PI 2128

## MÓDULOS DE RADIADOR EGR OTIMIZADOS

PARA MAIS DE 8 MILHÕES DE VEÍCULOS DA AUDI, SEAT, ŠKODA, VW

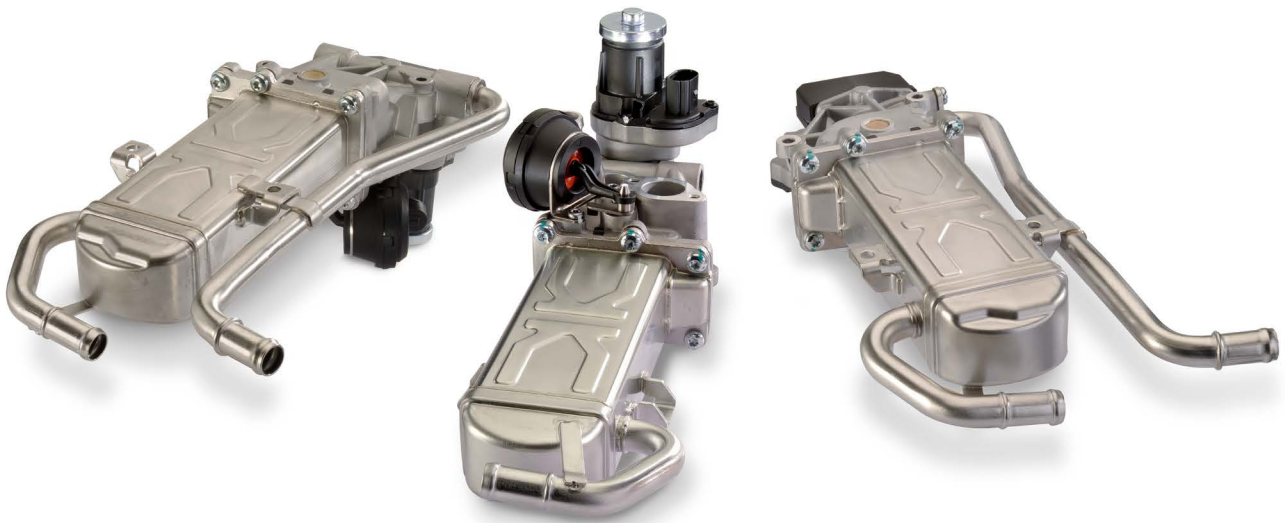
A Motorservice otimizou e adaptou estes módulos do radiador às condições operacionais adversas na seção de escape.

- A formação do acúmulo de fuligem na guia da válvula é evitada de modo eficaz graças a uma geometria otimizada.
- A aderência de partículas é reduzida substancialmente mediante a integração de um revestimento otimizado.
- Uso de materiais com maior resistência.

Todas estas medidas garantem uma maior durabilidade dos módulos do radiador no veículo.
